1. Project Verbouwing van een eengezinswoning

snede AA'
nieuwe toestand

2. Locatie Visserij 103
9000 Gent

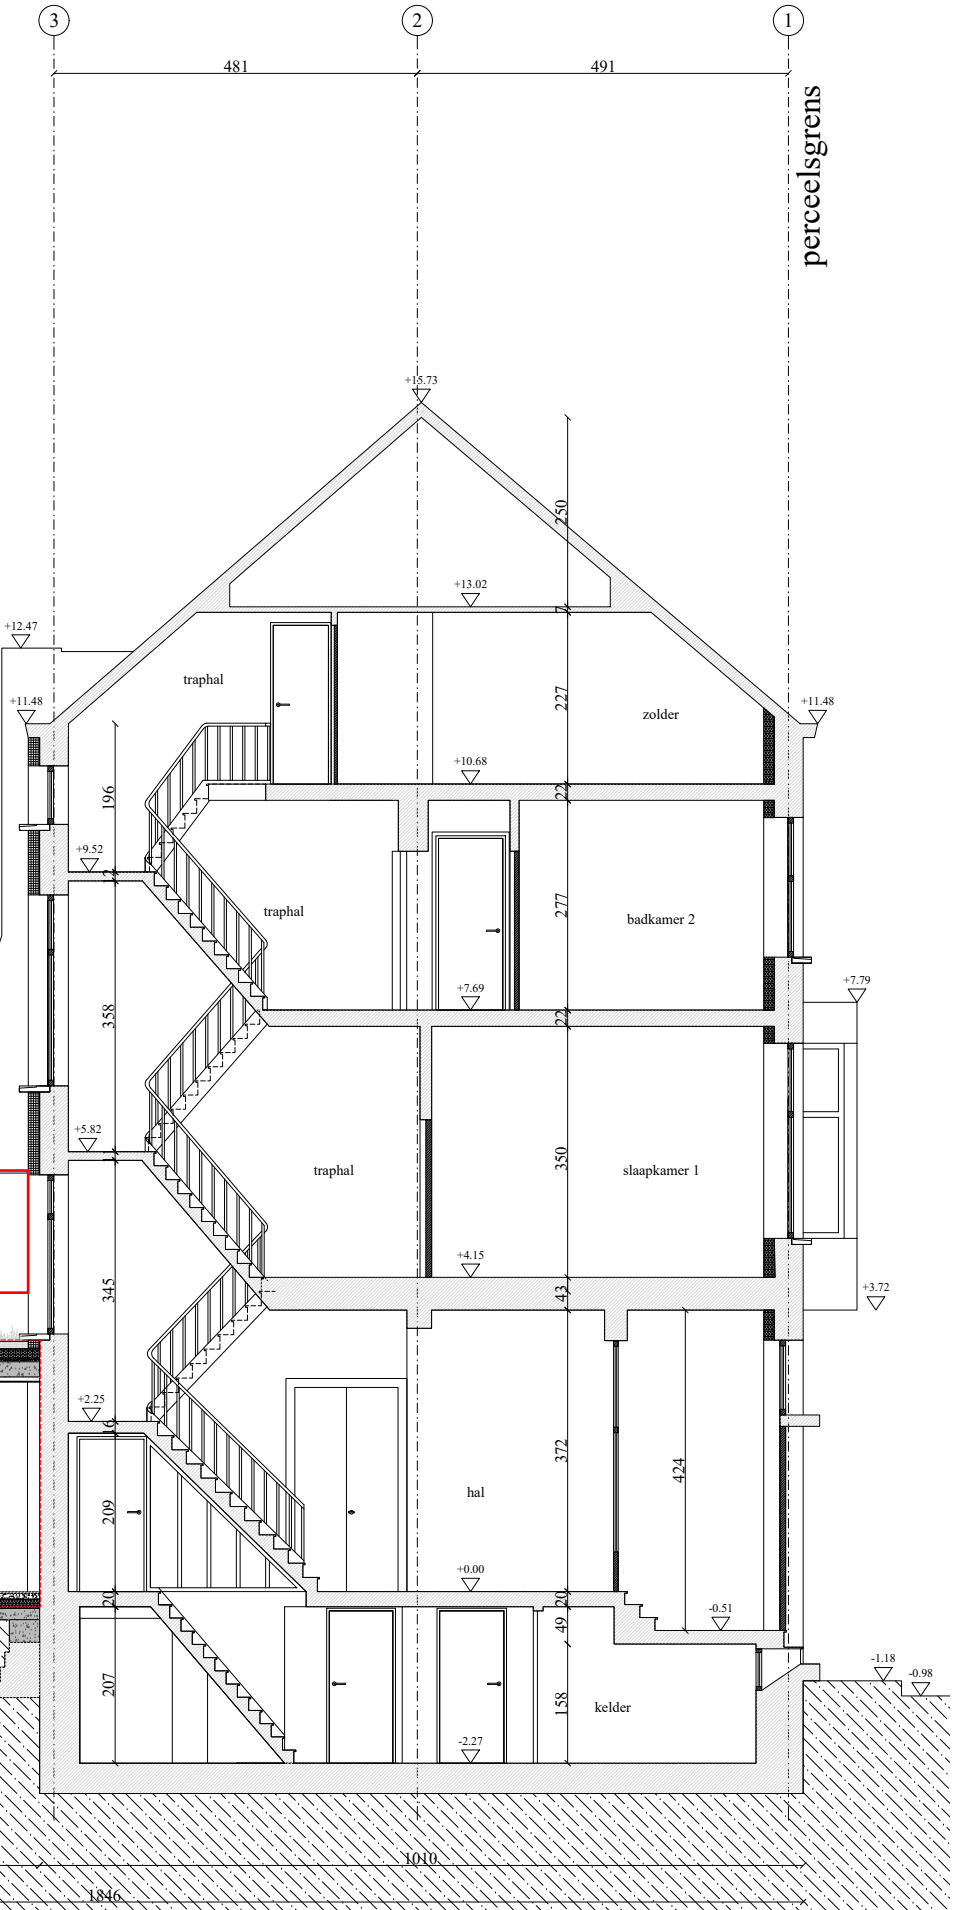
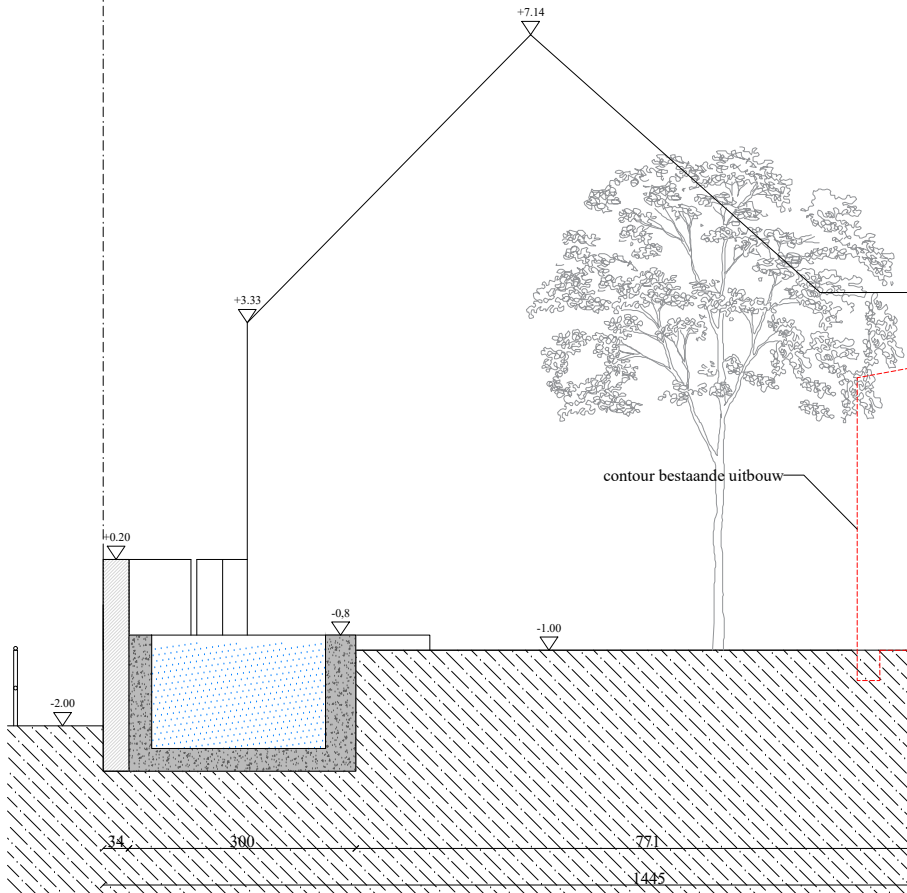
Uitgesloten uit de vergunning
Het voorzien van een luifel achter de gelijkvloerse
aanbouw (overschrijding bouwdiepte)

Lichtstraat
De lichtstraat dient zich in het vlak van het platte dak
te bevinden, waarbij de bouwhoogte hiervan beperkt
blijft tot +5,37m (gemeten vanaf het trottoirpeil).
